# Accueil de déchets non dangereux externes sur les installations de méthanisation de la station d'épuration de Courtine

Demande d'autorisation environnementale  
Réponses aux demandes de compléments

février 2023

**Demandes de compléments de la DREAL  
Unité interdépartementale Vaucluse-Arles**

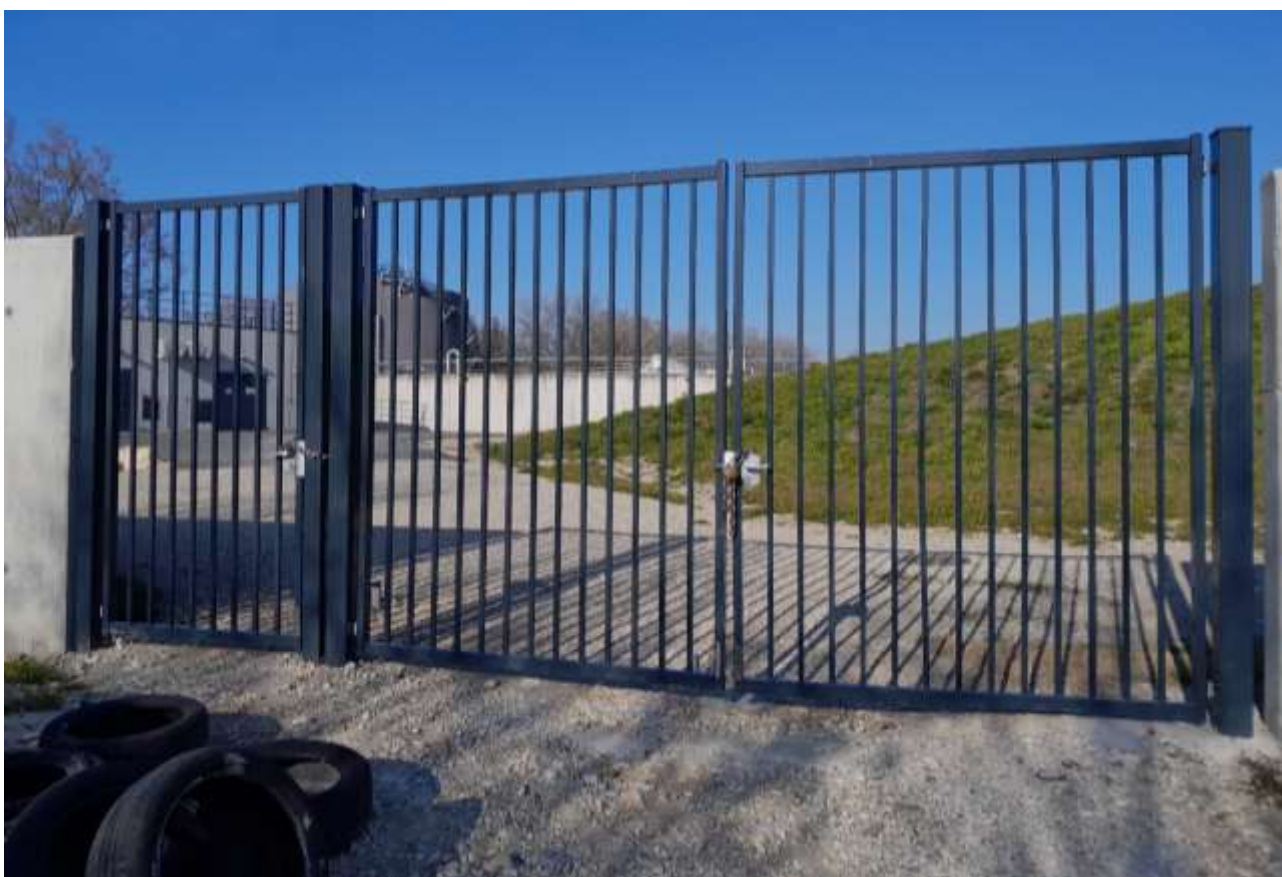
- les justificatifs de l'équipement du portail d'une clé polycoise
- le dossier prévu à destination des secours présentant le plan de localisation des risques et tous les éléments utiles, les plans des locaux et de positionnement des équipements d'alerte et de secours, les plans des locaux mentionnant pour chaque local les dangers présents.

Le nouveau portail est équipé d'un cadenas facilement destructible et la barrière d'accès à la voie pompier nouvellement créée est équipée d'une clé polycoise.

L'ancien portail qui constitue l'accès principal de la station d'épuration est un portail électrique qui dispose d'un cadenas facilement destructible sur le système de débrayage accessible depuis l'intérieur de la STEP. Le portillon adjacent à ce portail est également équipé d'un cadenas facilement destructible.

Barrière d'accès à la nouvelle voie pompier (clé polycoise)

Cadenas nouveau portail d'accès (cadenas facilement destructible)

**Portail d'accès principal à la station d'épuration + portillon avec cadenas facilement destructible**

**Portail + portillon d'accès zone méthanisation avec cadenas facilement destructibles**

Objet : Attestation pesage sur poteaux incendie du méthaniseur de la station d'épuration d'Avignon / Courtine

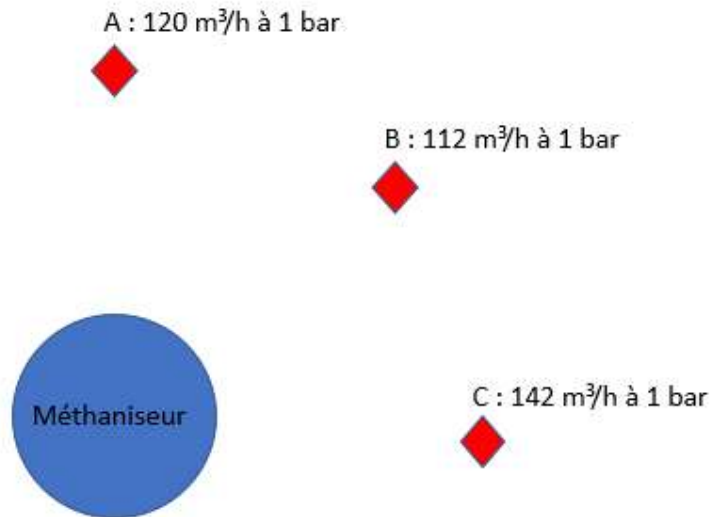
- une attestation de pesage en simultanée des eaux indiquant que chacun des 3 poteaux incendies fournit a minima 60 m<sup>3</sup>/h ;
- une attestation que le réseau incendie fournit 180 m<sup>3</sup>/h pendant 2h dont au moins 1/3 de ce volume délivré par un réseau sous pression

Mesure simultanée a la pression d'un bar

PI N°A	DN150	CPI2	120 m <sup>3</sup> /h
PI N°B	DN150	CPI2	112 m <sup>3</sup> /h
PI N°C	DN150	CPI2	142 m <sup>3</sup> /h

Le réseau incendie fournit 180 m<sup>3</sup>/h pendant 2h dont au moins 1/3 de ce volume délivré par un réseau sous pression

Accès pompiers site de la Courtine

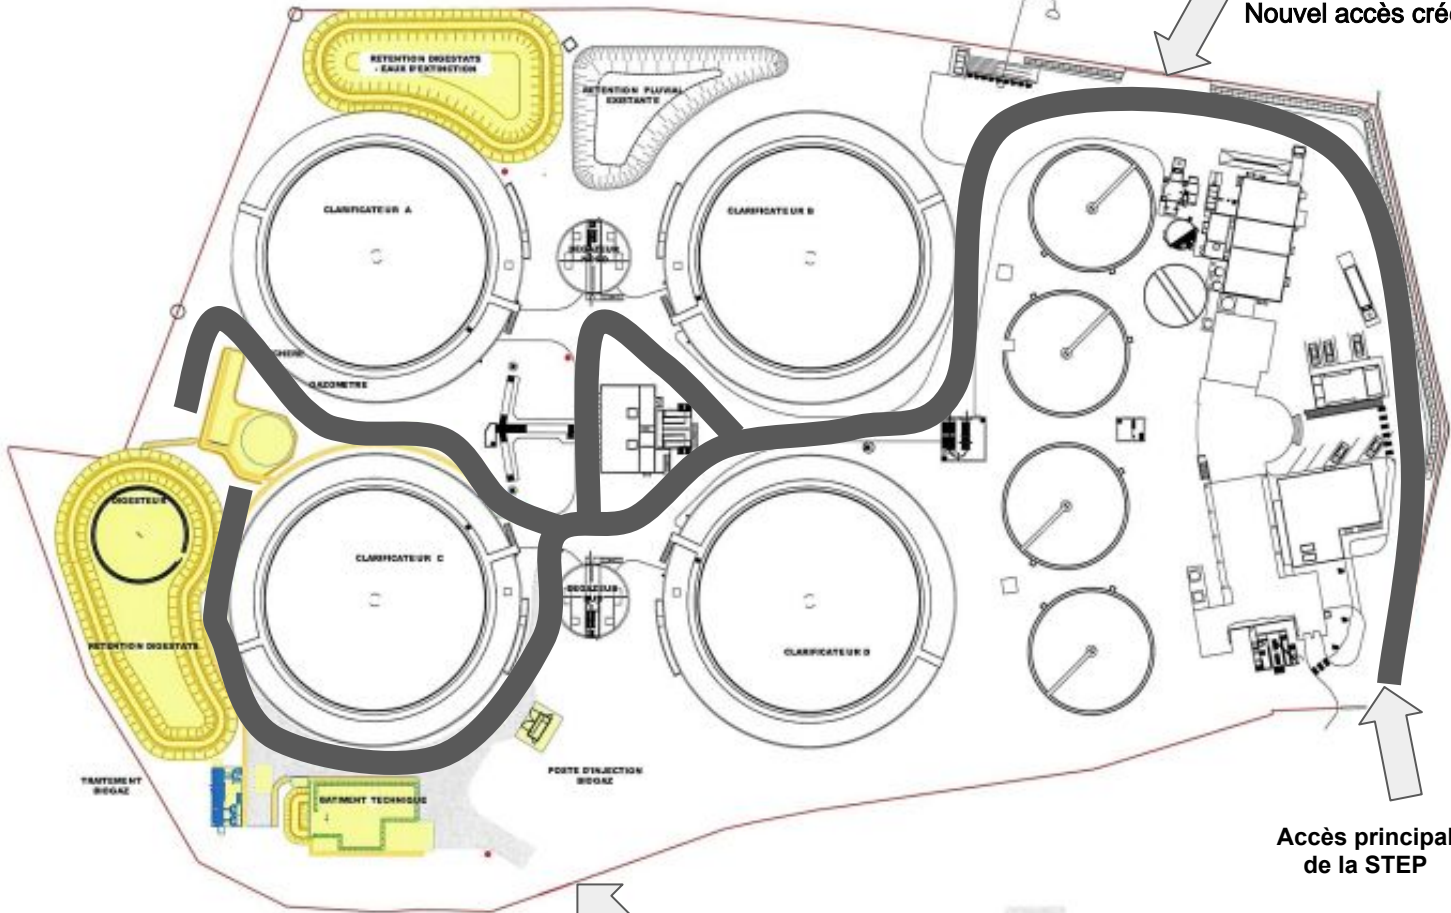
- les justificatifs indiquant la création de la seconde voie d'accès
- les justificatifs de l'existence à partir de chaque voie engin d'un accès à toutes les issues du bâtiment principal par un chemin stabilisé de 1,8 m de large (guide technique relatif aux voies de desserte à l'usage des sapeurs-pompiers

- attestation de pesage des trois poteaux incendie en simultané ;
- justificatif de création de la seconde voie d'accès (largeur = 3 m ; longueur = env 300 m) ;
- plan des accès à toutes les installations de méthanisation et issues du bâtiment d'exploitation correspondant ;

Nouvel accès créé

Accès temporaire

Accès principal de la STEP

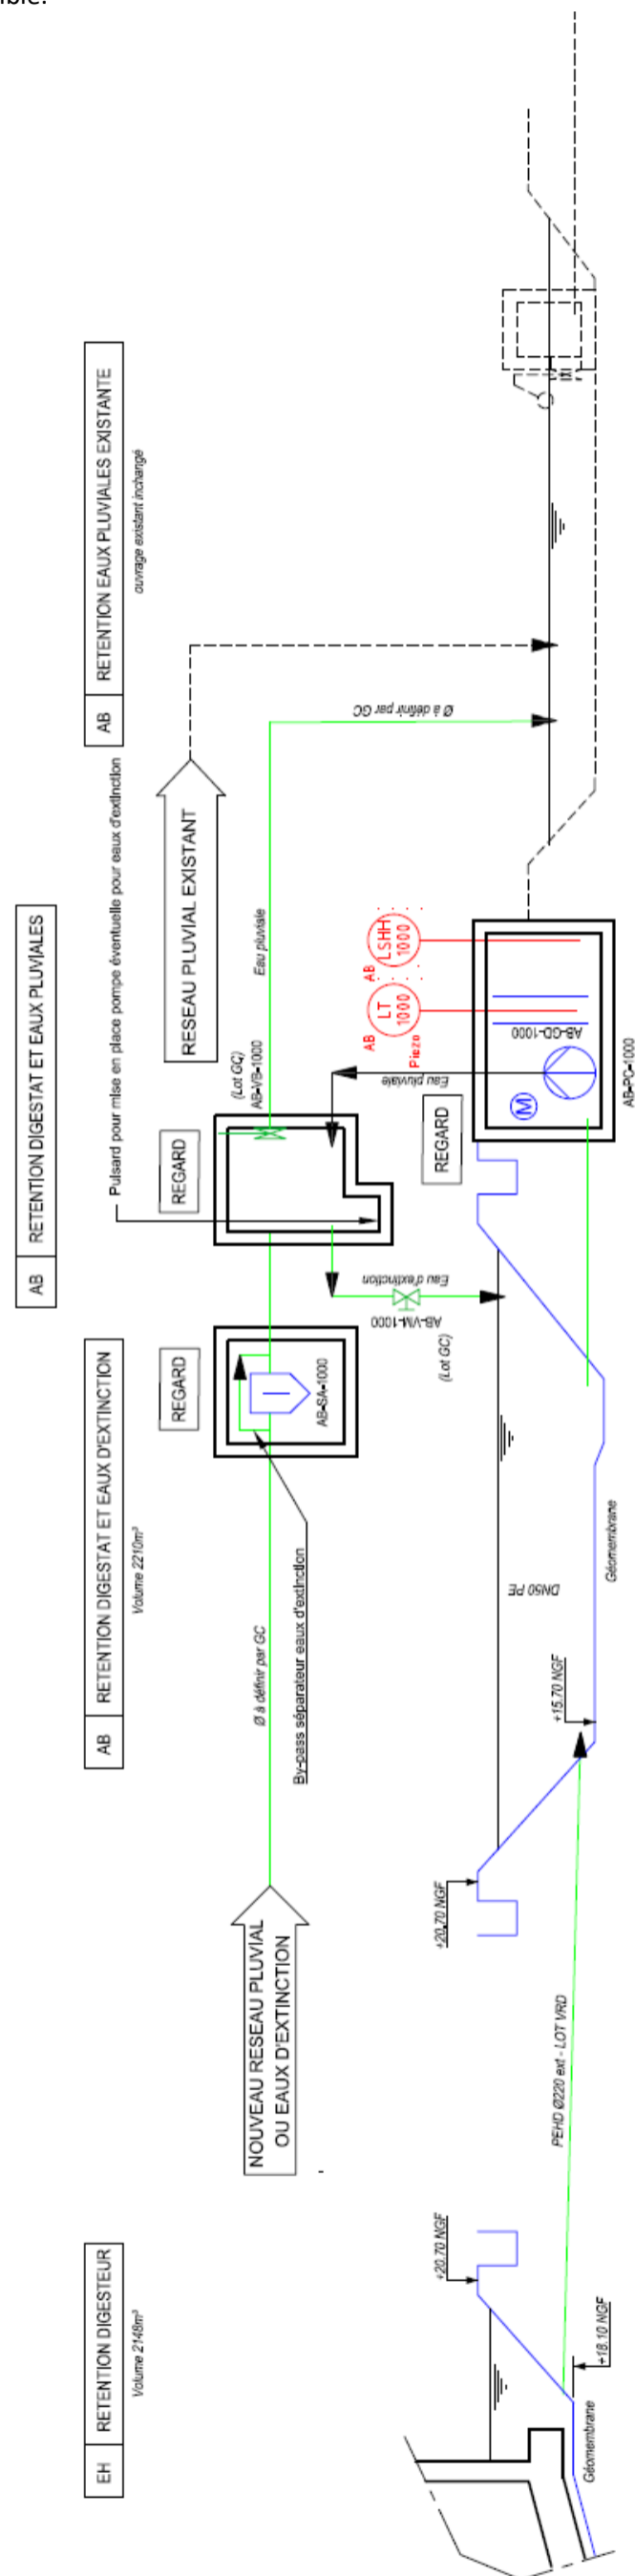
Le graphique de la page 62 est illisible.

Nous joignons une nouvelle version du schéma plus lisible.

Explosion dans un digesteur vide ou en cours de vidange

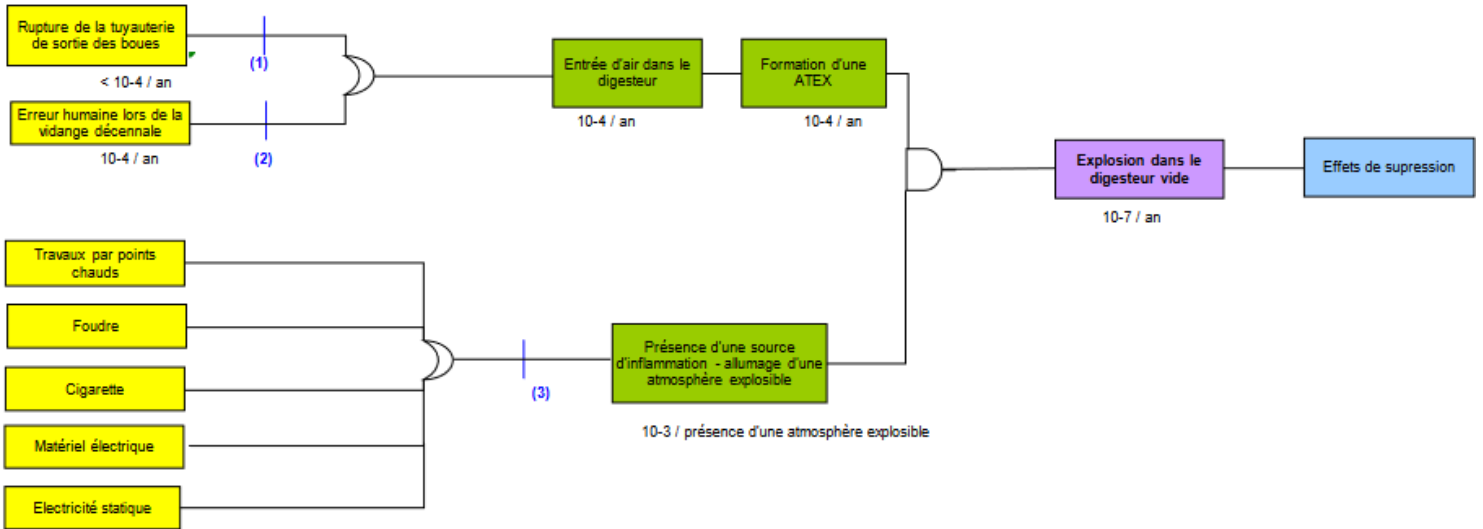
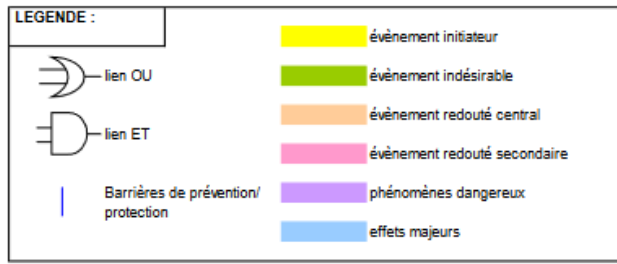
Au regard du niveau de surpression atteint en dehors des limites du site, l'exploitant proposera des mesures, soit de suppression du risque accidentel, soit de limitation des effets de surpression

Probabilité d'explosion dans le digesteur vide ou en cours de vidange :

- (1) Maintenance préventive, inspection visuelle périodique, protection contre les chocs, permis de travail
- (2) Procédure de vidange avec inertage, réalisée par au minimum 2 personnes indépendantes avec contrôle
- (3) Matériel ATEX, interdiction de fumer, permis de feu, protection foudre, arrête-flamme sur les soupapes

- => pas de décote (intégrée dans la fréquence des événements initiateurs)
- => pas de décote (intégrée dans la fréquence des événements initiateurs)
- => pas de décote (intégrée dans la fréquence globale d'allumage)

La probabilité d'occurrence d'une explosion de biogaz dans le digesteur vide ou en cours de vidange, est donc de  $10^{-7}$ /an (< niveau E). Il s'agit donc d'un phénomène extrêmement improbable.
